**RESTAURATION DES MENUISERIES DU CORPS DE LOGIS
DU MANOIR DE LA CHASLERIE (TRANCHE A & B)**

**COMPTE RENDU
DE LA REUNION de CHANTIER
Du 16/09/2026**

Schéma de principe.

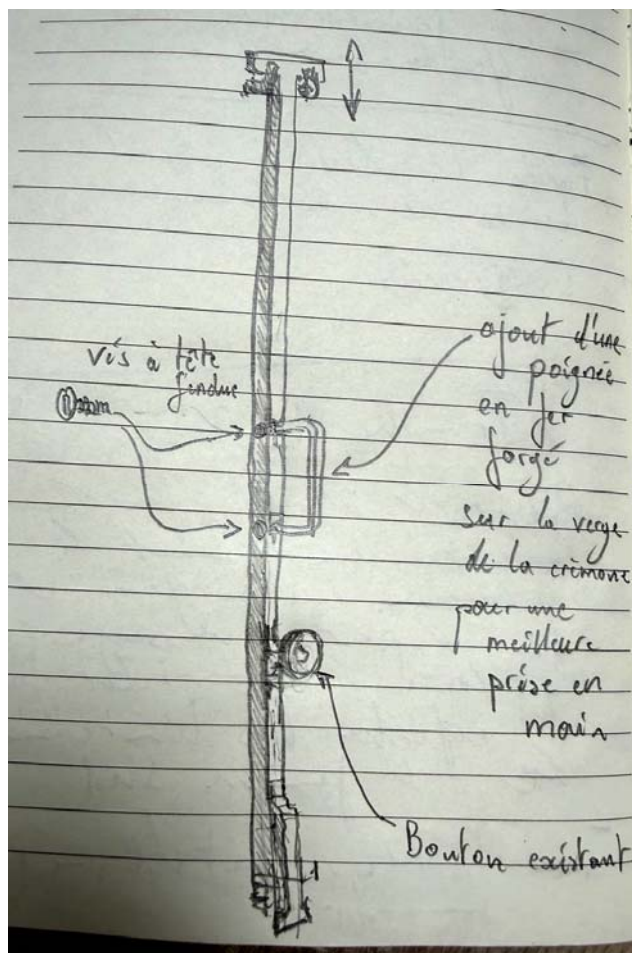
Le principe déjà défini précédemment est confirmé. Afin de faciliter la manœuvre des crémones, une poignée complémentaire en fer forgé en forme de U sera ajoutée directement sur la verge de la crémone, de manière à permettre une prise en main à deux mains lors du levage.

Le dessin de principe précédemment établi par l'architecte est conservé. La partie basse de la poignée devra être située à hauteur du premier petit bois de la menuiserie. Cette disposition permettra d'obtenir un positionnement cohérent visuellement avec la composition de la fenêtre tout en conservant une bonne ergonomie de manœuvre.
